Verkeerspsychologische aspecten N65 Vught

Opdrachtgever : Stichting Comité N65 Ondergronds Helvoirt
Opsteller : drs Cees Wildervanck | de Paauwen PenProducten

28 oktober 2020.

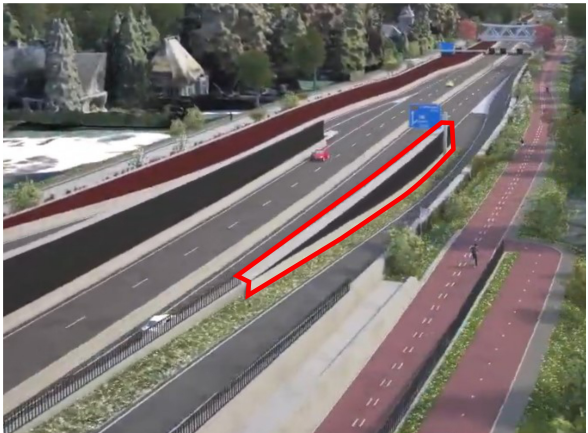
4. Nadering Plateau Boslaan vanuit zuidelijke richting	
Aandachtspunten Bij nadering doet zich een voor de weggebruiker onverwacht en verwarrend beeld voor. Het verloop van de afrit naar rechtsboven zou, doordat de hoofdrijbaan naar linksonder naar een 'donker gat' leidt, kunnen suggereren dat die afrit de HR is. Het werkelijke verloop van de HR kan op enig moment dus onverwacht komen; correctie van aanvankelijke gedragsintenties en uitvoeren daarvan kost (extra) mentale capaciteit en kan tot onverwachte manoeuvres leiden.	 Suggesties / aanbevelingen • Lichte wanden in tunnelbak (zie Aandachtspunt 6). • Hoog geplaatst bord 'divergentiepunt' (hoort formeel bij autosnelwegen maar zou ook hier de situatie verduidelijken).

10 Invoegstrook

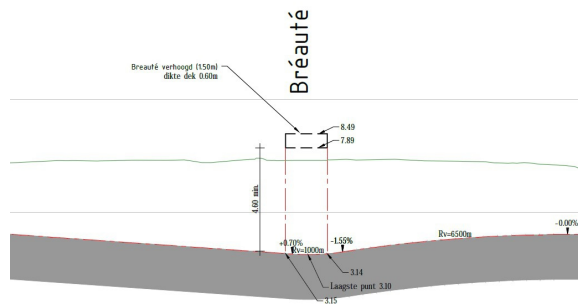
Op de invoegstrook is sprake van een extra versterkend effect van meerdere aandachtspunten. Deze worden hieronder beschreven aan de hand van de criteria zoals beschreven in Hoofdstuk 2.

- Het zicht vanaf de toerit vóór, links en achter op de HR wordt beperkt door de doorgetrokken wand tussen toerit en HR.
- De brug in de De Bréautélaan met zijn grote omvang en opvallende vorm en kleur maskeert het reeds stijgende einde van de invoegstrook.
- De invoegstrook en een deel van de HR liggen voor een groot deel van de dag in de schaduw.
- Door de stijging van het laatste deel van de invoegstrook is daar het zicht op de HR via de achteruitkijkspiegels beperkt.

Door de beschreven slechte en late zichtbaarheid van elementen in dit traject (met name het einde van de invoegstrook) plus de op zich al onverwacht geringe lengte van de invoegstrook (zie 'kunnen') komt vooral het einde van die strook onverwacht. Daardoor is er onvoldoende ruimte en dus tijd om te anticiperen op deze situatie waarbij onder 'situatie' ook nadrukkelijk het invoegen zelf valt.

- Dimensionering. De lengte van de invoegstrook van ruim 140 meter is onder normale/gunstige omstandigheden acceptabel. Vanwege de overige genoemde en nog te noemen Aandachtspunten is hier echter geenszins sprake van normale laat staan gunstige omstandigheden: er is te weinig ruimte en daardoor te weinig tijd om de complexe en onverwacht opduikende situatie volledig te kunnen overzien en de juiste beslissingen te nemen en uit te voeren.

- De late zichtbaarheid van het einde van de invoegstrook maakt dat plotseling alle relevante deeltaken gelijktijdig moeten worden uitgevoerd: waarnemen, beslissen, handelen. Dit zal de capaciteiten van sommige weggebruikers overschrijden.

- Het stijgen van de invoegstrook na de dip onder de De Bréautélaan kan ertoe leiden dat een invoegende auto 'vanzelf' snelheid mindert terwijl een auto op de HR zijn snelheid aanhoudt (cruise control!). Dit probleem wordt versterkt door de onvoorspelbare/variërende snelheden op de HR (Aandachtspunt 3). De aanwezigheid van vrachtauto's bemoeilijkt eens te meer het adequaat uitvoeren van de rijtaak van de invoegende weggebruiker.

Dit risico is slechts af te wenden met het vlakker doen verlopen van het betreffende traject (Aandachtspunt 1) van de N65 en een aanzienlijke verlenging van de invoegstrook (Aandachtspunt 10).
